Vaststellen definitief ontwerp (DO) en vrijgeven krediet
Albert Schweitzerlaan

Onderwerp: Kredietaanvraag uitvoering Albert Schweitzerlaan e.o

datum : 09-05-2012	projectrekkreker : SB	tekening nummer : 914VV004
schaal : 1:500	getekend : SJG	gecontroleerd :
formaat : A1 +		
planfase : DO

Inspraaknotitie Albert Schweitzerlaan

Onderwerp:
Albert Schweizerlaan

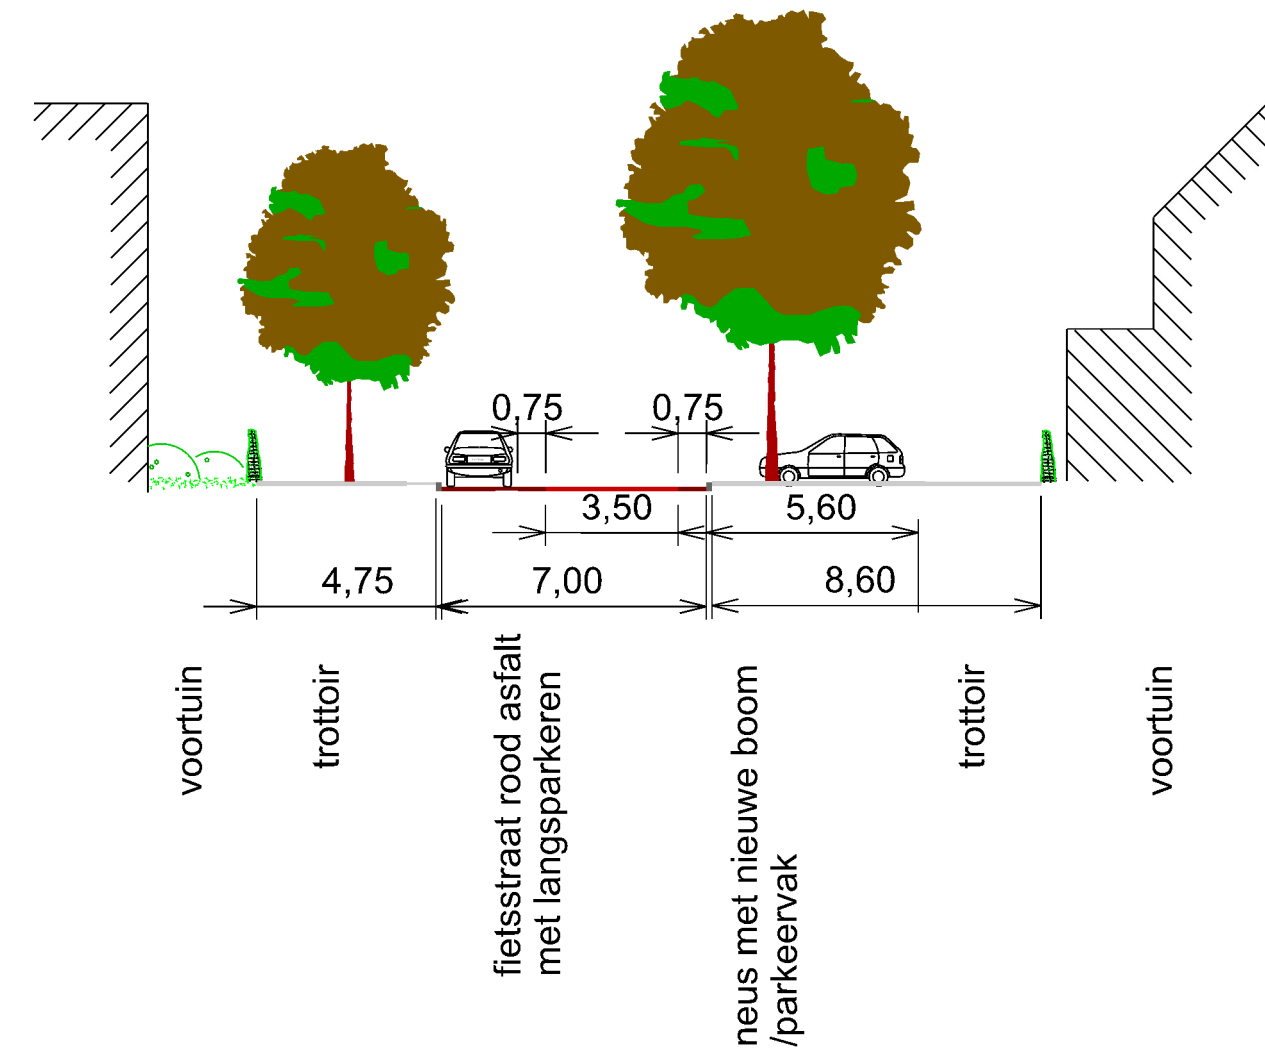
14	Is de breedte van 8 meter niet erg krap? Er moet aan beide zijden geparkeerd worden en fietsers en auto's heen en weer. De straat is behoorlijk druk tussen de Braille- en Briandlaan.	Naar aanleiding van de inspraakreacties is de breedte van de rijbaan in het definitieve ontwerp aangepast van 4,0 meter rijbaan naar 5,50 meter. Bovendien is het parkeren op de rijbaan in het definitief ontwerp vervangen door parkeervakken aan beide zijden van de rijbaan.	6
15	Bij aankoop van ons huis (en anderen ook) hebben we mee moeten betalen voor de parkeerhaven voor onze deur. Deze verdwijnt nu. Wij willen graag de garantie dat de parkeerplaatsen, nu op de rijbaan, later niet vervallen.	Het definitieve ontwerp past binnen het vigerende bestemmingsplan. Indien in de (verre) toekomst de inrichting van de straat opnieuw aan de orde komt, dan zal dat in overleg met de bewoners plaatsvinden. De weg op gemeente grond is echter openbaar. Gebruik van parkeerplaatsen is daarom in de regel niet exclusief.	6

39	<p>De A. Schweitzerlaan west is te smal voor het verkeer wat er doorheen moet. Als aan beide zijden van de 8 m brede weg auto's geparkeerd staan blijft er effectief 4 meter over voor de overige weggebruikers. Wij maken ons zorgen over de veiligheid van de fietsers.</p>	<p>Zie het antwoord bij vraag 14.</p>	13
40	<p>De projectgroep heeft geen rekening gehouden met de smalle ruimte die over blijft en is niet in overleg getreden met andere betrokkenen zoals de Fietsersbond of de afdeling Verkeersadvisering van de Politie Kennemerland. Zij geven aan dat een fiets een breedte heeft van 75 cm met 25 cm ruimte tussen geparkeerde auto en fiets. Een geparkeerde auto wordt voor 2 m berekend wat betekent dat een geparkeerde auto met fiets op de weg al 3 m inneemt. Hiermee blijft er met een auto aan de andere zijde van de weg geparkeerd effectief 3 meter over voor andere verkeersdeelnemers. Als er aan de andere zijde ook nog iemand fietst 2 meter. Kortom, de veiligheid is in het geding, zeker daar verkeersmodellen van GoudappelCoffeng aangeven dat er in 2010 jaarlijks 5200 verkeersbewegingen plaatsvinden.</p>	<p>Het project kent een voorgeschiedenis van een aantal jaren. Er is uitputtend overleg geweest. De verkeerspolitie en de verkeerskundigen van de gemeente adviseren op het westelijke deel geen fietsstraat aan te leggen, maar een standaard 30km-weg met klinkerverharding en 30 km/uur drempels overeenkomstig de principes van het Duurzaam Veilig programma (CROW). Naar aanleiding van de inspraakreacties is de breedte van de rijbaan in het definitieve ontwerp aangepast naar 5,50 m met gemarkeerde parkeervakken (van 4,0 m met langsparkeren). De parkeerplaatsen worden gemarkeerd (in plaats van parkeren op de rijbaan). Het ontwerp van de Albert Schweitzerlaan wordt met de reconstructie in een verblijfsgebied met een max. snelheid van 30 km/uur veranderd. Daarmee wordt de inrichting van de Albert Schweitzerlaan in overeenstemming gebracht met de bestuurlijk vastgelegde kaders.</p>	13

81	<p>Op het westelijk gedeelte wordt gekozen voor een 8 meter brede rijbaan, met parkeren op diezelfde rijbaan. Er blijft feitelijk 4 m rijbaan over. Dat is een vreemde maat, krapper dan een krap profiel. Twee auto's kunnen elkaar niet passeren, fietsers komen in de knel.</p>	<p>In het definitieve ontwerp is ervoor gekozen om de wegbreedte van de rijbaan te vergroten naar 5,50 meter met gemarkeerde parkeervakken (was in het voorlopige ontwerp 4,0 meter met langsparkeren).</p>	14
82	<p>Parkeren op de rijbaan (zonder neusjes en oren) is gevaarlijk voor fietsers. CROW ontwerpwijzer fietsverkeer kiest bij een gemengd profiel altijd voor parkeren buiten de rijbaan (in parkeervakken) i.v.m. hinder voor fietser en veiligheid (openslaande portieren en uitwijkmanoeuvres). Daarmee ontstaat voor het fietsverkeer een rechte rijlijn en wordt de breedte voor het rijdende verkeer beperkt'. Waarom kiest u hier niet voor op het westelijke deel van de A. Schweitzerlaan.</p>	<p>In het definitieve ontwerp worden alsnog parkeervakken aangegeven buiten de rijbaan.</p>	14
